Projet de réaménagement de la cellule n° 6 au centre de traitement de Stablex

Objet : Lettre de transmission de documents

Document de réponses aux questions complémentaires DQ17 du BAPE - 27 juin 2023

Agrandissement de la figure A5-4 (doc PR 5.8 page 743PDF)
PM_{2,5} – Scénario 1 – Moyenne sur 24 heures
Secteur Saint-Rédempteur

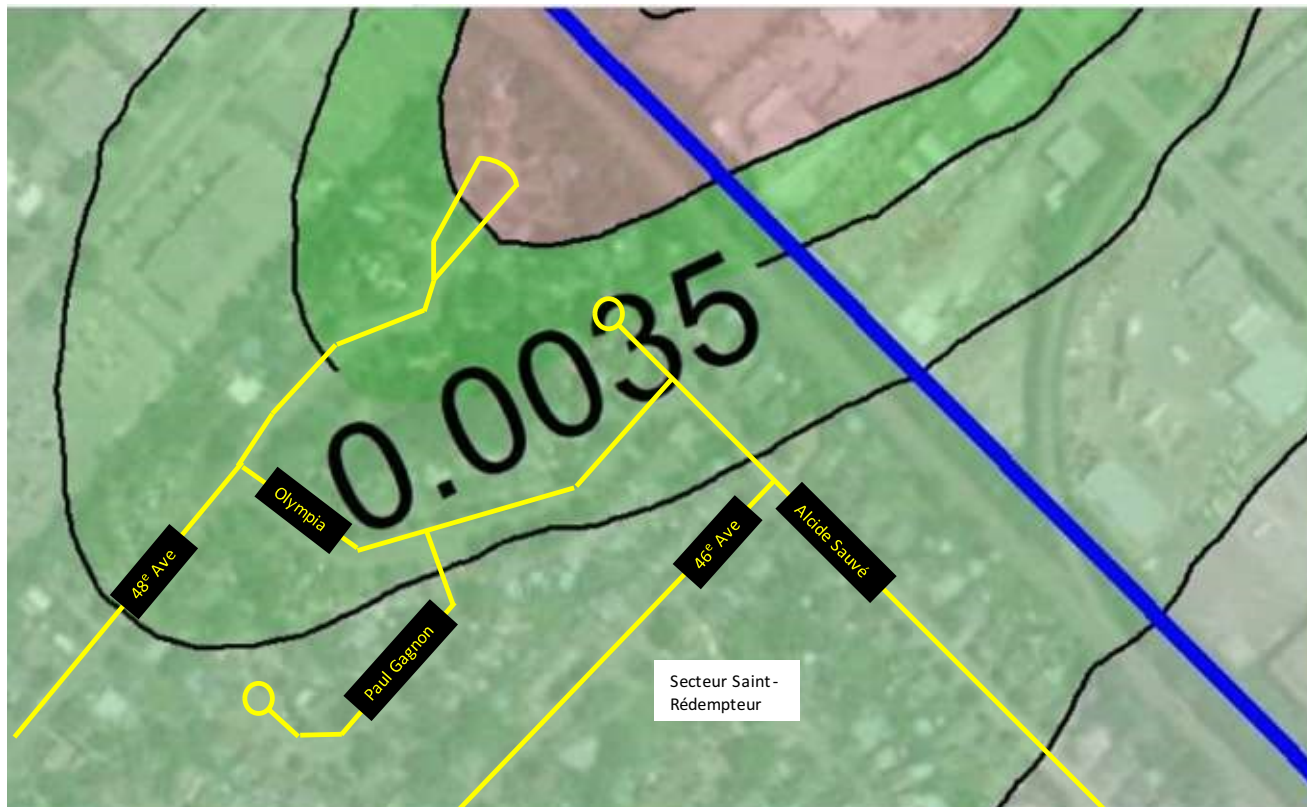
1. Les résultats de la modélisation de la dispersion atmosphérique du scénario 1 (conditions actuelles) montrent que les dépassements de normes annuelles pour le Cr VI et le Mn semblent toucher quelques résidences tout au bout de la 48e Avenue Est, à la pointe Nord du district de Saint-Rédempteur. Les dépassements des normes quotidiennes pour les PM_{2,5} et pour le Ni couvrent une plus grande surface dans le même secteur. La norme quotidienne pour le Ni est dépassée sur une plus grande surface dans le même secteur ainsi qu'à la pointe Est de la partie habitée du Plan Bouchard, où quelques résidences sur la rue de Grandmaison semblent touchées. Veuillez fournir une figure illustrant ces dépassements en indiquant le nom des rues et les secteurs touchés.

Voici ci-dessous des extraits agrandis des figures déjà déposées sur lesquelles ont été ajoutés le nom des rues et les secteurs touchés.
